RESOLUCION No.

2771

POR LA CUAL SE OTORGA LA MODIFICACIÓN DE UN PERMISO DE CONCESIÓN DE AGUAS SUBTERRÁNEAS A LA PRODUCTORA DE ALIMENTOS CONCENTRADOS PARA ANIMALES CONTEGRAL S.A.S Y SE ADOPTAN OTRAS DISPOSICIONES

Que a partir de la visita de evaluación que se practicó el día 28 de agosto de 2026, en cumplimiento de lo ordenado en el Auto de Inicio No. 00028, los profesionales que realizaron dicha actividad, rindieron el Informe de visita y concepto técnico No. 063 del 07 de septiembre de 2026, en el que se señalaron los siguientes aspectos:

Registros fotográficos 1: vista del aljibe para captación de agua subterránea

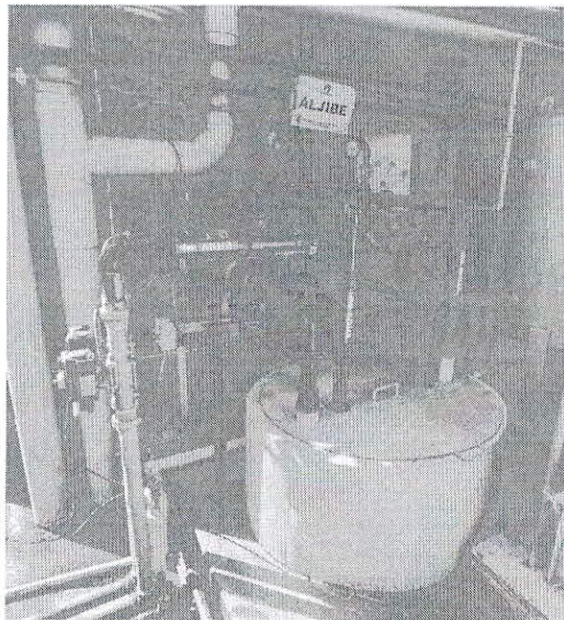
Teniendo en cuenta que el pozo cuenta con 2 bombas instaladas de la misma capacidad y que en ciertos casos se realiza aprovechamiento simultaneo, el caudal maximo extraible es de 6.2 L/s, el cual fue el empleado en la prueba de bombeo realizada en marzo de 2025. ✓

Teniendo en cuenta que el sistema de bombeo del aljibe a cargo de la empresa CONTEGRAL SAS expulsa o extrae 6.2 l/s y que el volumen demandado es equivalente a 3.1 l/s día, se puede realizar un bombeo a un caudal de 6.2 l/s durante **12 horas** diarios de forma intermitente sin superar las 6 horas continuas de bombeo, permitiendo siempre que el acuífero se recupere, para cumplir con el caudal solicitado.
